Licitación Pública Internacional Nº 01/2014, "Obras de Relleno Hidráulico y Convencional y de la Construcción de Viviendas Unifamiliares de Carácter Social – Fase I Bella Vista".

ID Nº 279.522/2014
PROYECTO DE MODERNIZACIÓN DEL SECTOR AGUA Y SANEAMIENTO – COMPONENTE 2 - BIRF 7710-PY

CIRCULAR ACLARATORIA Nº 3

Figura: Esquema típico de armado de cadena de 0,15 x 0,20

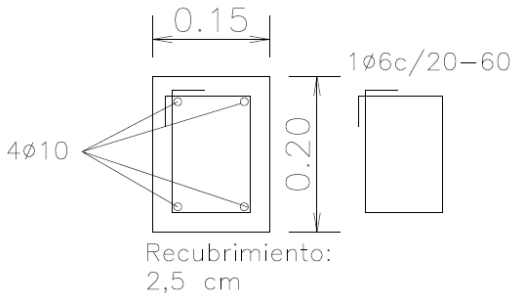
En las especificaciones técnicas en la Sección 34200 Estructura de Hormigón Armado, Item 1.3 Encadenado Superior se hace referencia a plano de detalle de los mismos, se solicita mencionados planos.

La cuantía mínima a utilizar en estructuras de hormigón será:

- Pilares: 1% de la sección
- Vigas o cadenas: 0,2% y no menor que 1 barra de diámetro 10 mm en cada esquina con estribos de diámetro 6 cada 20 cm.

PTAR – BELLA VISTA
ARQUITECTURA
DETALLES ESTRUCTURALES

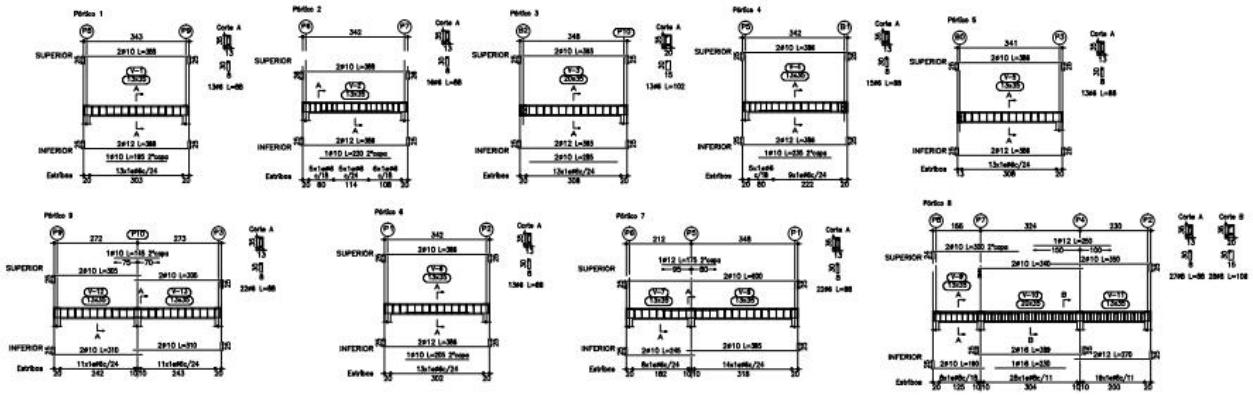
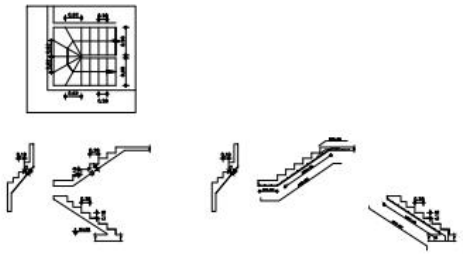
En las especificaciones técnicas en la Sección 34200 Estructura de Hormigón Armado, Ítem 1.4 Vigas, Columnas, Losas y Escalera de Hormigón Armado se hace referencia a planos de detalles estructurales, se solicita los planos de Encofrado de la Vivienda Tipo 1, Vivienda Tipo 2 y del Centro Comunitario asi como el detalle de escalera de la Vivienda Tipo 1.

Se adjunta plano para la vivienda 1, La fundación de la vivienda tipo 2 se asimila a la vivienda de tipo 1.

PTAR – BELLA VISTA
DETALLE DE VÁLVULAS

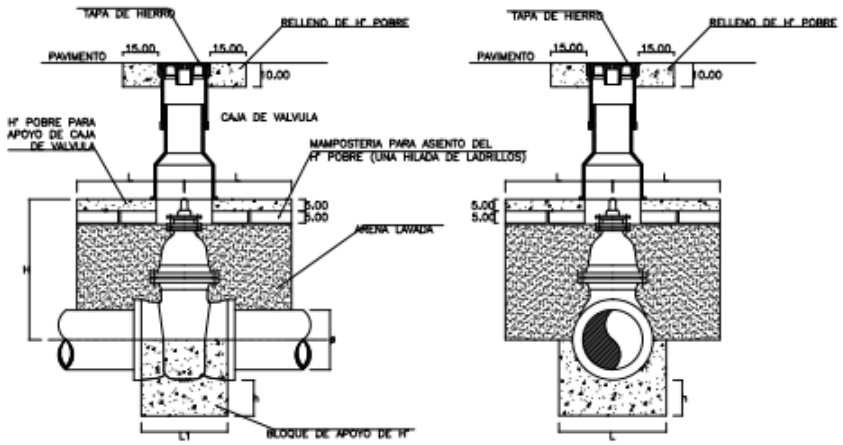
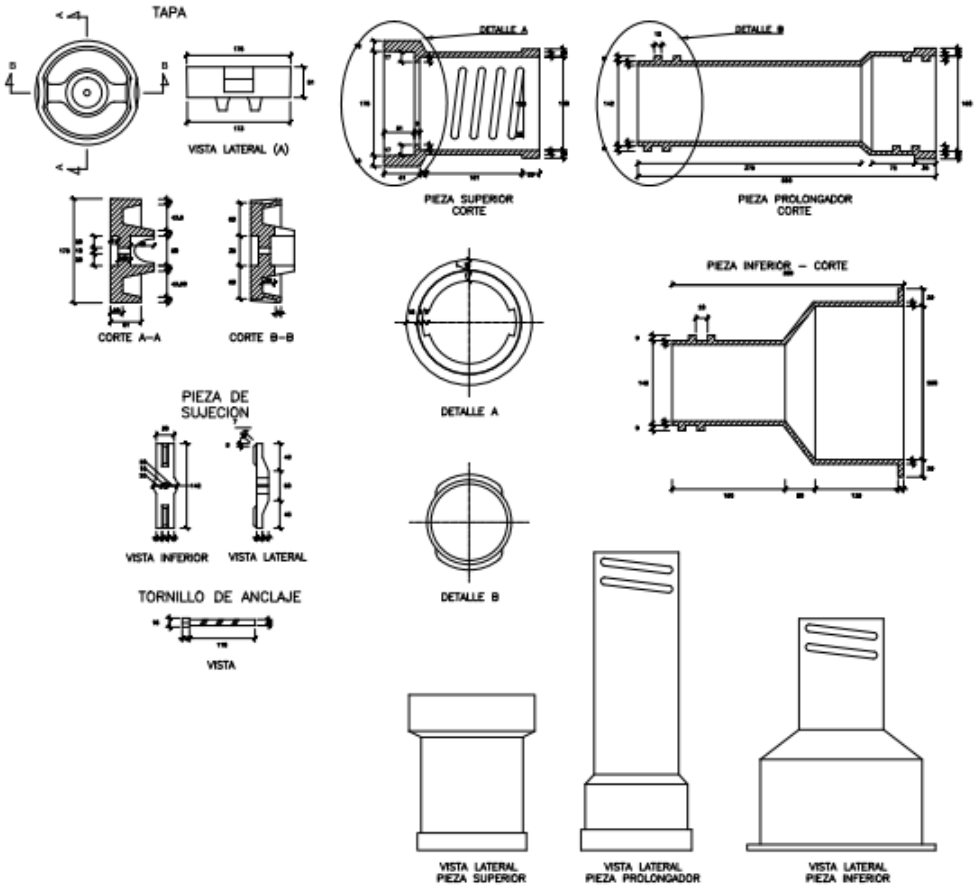
En el ítem Provisión, e Instalación de Válvulas con Caja Metálica de diámetro 4” de las Especificaciones Técnicas, 1.1 Generalidades, se especifica que en caso de que Ia válvula sea ubicada en terreno sin vereda, su tapa de registro irá empotrada en una losa de dimensiones según el plano entregado al contratante, se solicita mencionados planos de detalles de los registros de las válvulas así como un esquema de la ubicación de las válvulas dentro del proyecto.

En el ítem Provisión e Instalación de Válvulas con Caja Metálica de diámetro 4" de las Especificaciones Técnicas, 1.2 Procedimiento de Instalación, se muestra un detalle de la caja de válvula, se solicita dicho detalle en una mejor calidad debido a que se encuentra en la sección anteriormente citada carece de una buena definición de imagen, lo que imposibilita la lectura de las partes constituyentes del mencionado detalle.

- Caja de Válvulas. Los detalles del registro de válvulas se encuentran en el Plano 240-PTAR-ARQ-035.

En adjunto se provee un detalle de mejor calidad.
